Brem-bemaling Heijen – retourbemaling

Projectnummer 51023233
Onderwerp Heijen bemalingsadvies Brem

Sweco Nederland B.V. Handelsregister 30129769
Onderwerp Brem-bemaling Heijen –
retourbemaling
Projectnummer 51023233
Klant Gemeente Gennep
Auteur -
Datum 19-08-2024
Versie D01
Documentreferentie NL24-648800269-99884

Figuur 1 Vastgestelde locatie retourbemaling

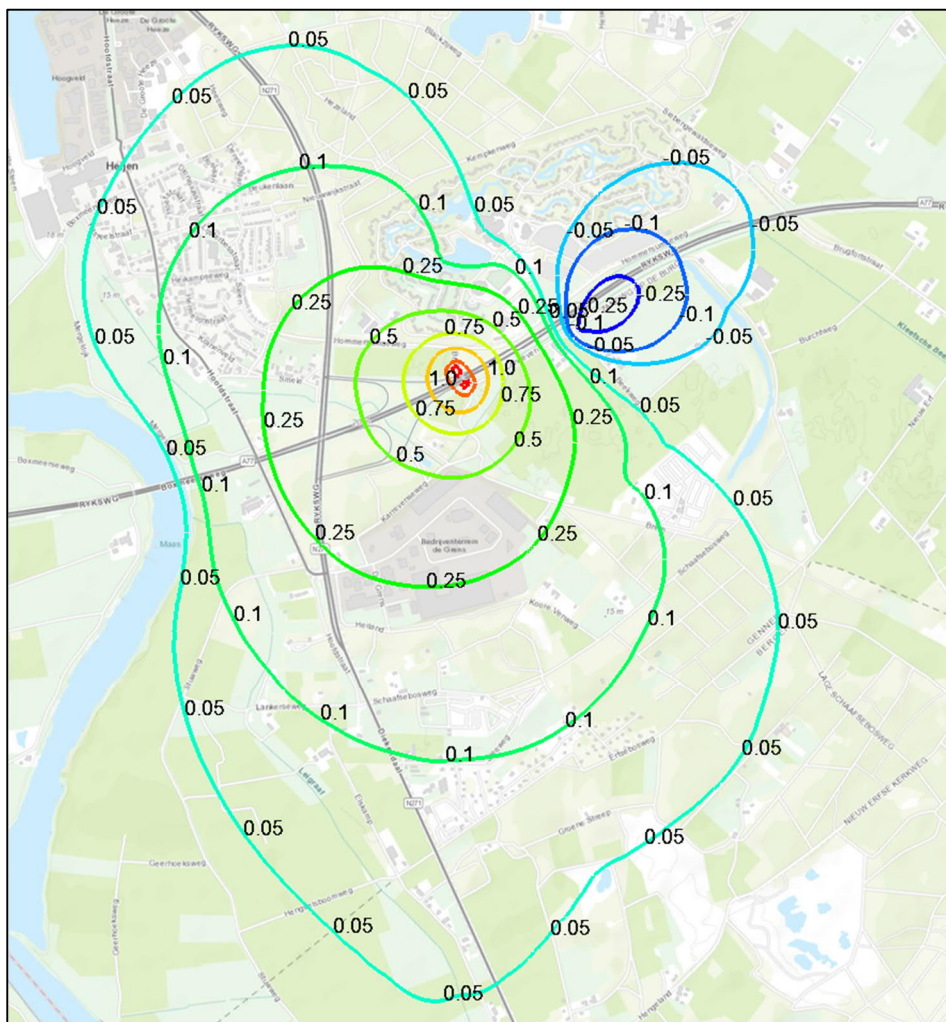
Het retourscherm was voorzien langs de Hommersumweg, ten noorden van de A77. Tijdens de voorbereidingen is gebleken dat het retourscherm niet aangebracht kon worden. Daarom is de locatie van de retourbemaling verplaatst naar de Langeven (zie figuur 1).

Omdat de locatie van het retourscherm afwijkt van de locatie in de vergunningsaanvraag is een herberekening uitgevoerd. De resultaten zijn onderstaand weergegeven.

De berekende verhogings- en verlagingcontouren bij de (retour)bemaling zijn weergegeven in figuur 2. Op de beoogde locatie van de retourbemaling langs Langeven wordt de grondwaterstand hier met 0,25 m verhoogd.

Als gevolg van de gewijzigde locatie van het retourscherm is er minder verlaging ten oosten van de locatie. De berekende verlaging ter plaatse van Heijen is iets groter dan in het bemalingsadvies is berekend: 0,05 m tot 0,1 m (ten opzichte van GHG). Deze verlaging levert geen risico's, omdat deze verlaging binnen de natuurlijke fluctuatie valt.
